WZPI-ZP.271.1.1.2017

Dotyczy: postępowania prowadzonego w trybie przetargu nieograniczonego na „**Budowę drogowo-kolejowego węzła przesiadkowego, targowiska miejskiego okresowego i hali targowej z infrastrukturą położonych przy ulicy Sienkiewicza w Ciechanowie**”.

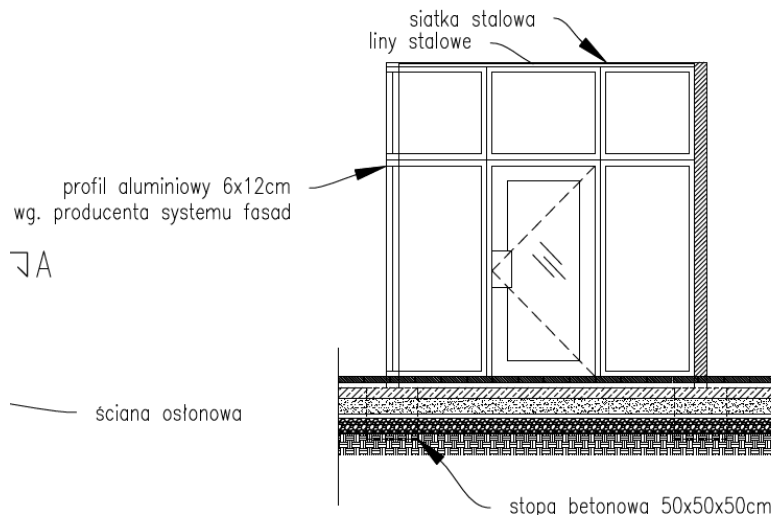
Etap 3 – budowa hali targowej. Prosimy o podanie wymiarów oraz specyfikacji materiałowej dla witryn lokali przedstawionych na detalu F rysunku A.W.06 projektu wykonawczego.

Wymiary stolarki wewnętrznej – do odczytania z rzutu poziomego zero, wysokość z przekroju (określono na 300cm). Ostateczny wymiar (ze względu na tolerancję) po wykonaniu stanu surowego i dokonani pomiarów z natury. Wysokość skrzydła drzwi w świetle – 200cm.
